改善箇所説明図

ダンプ車

台車とブレーキホースが接触しているもの

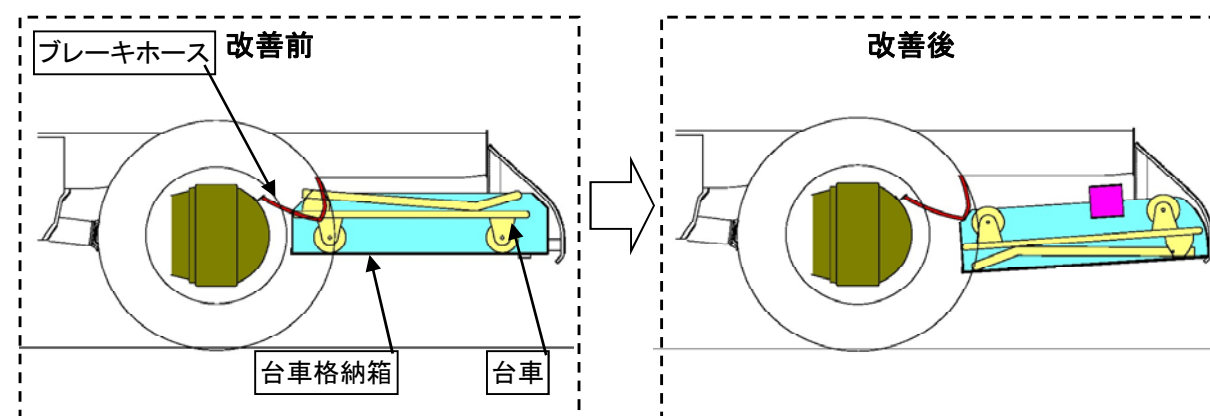
ダンプ及び塵芥車の車両後端に設置された台車格納箱において、当該格納箱サイズ及び取付位置が不適切なため、走行時の振動等により、台車がブレーキホースと接触しブレーキホースが損傷する場合がある。

接触部分

全車両、台車格納箱を対策品に交換するとともに、ブレーキホースの状態を点検し、損傷がある場合は、当該ホースを新品と交換する。
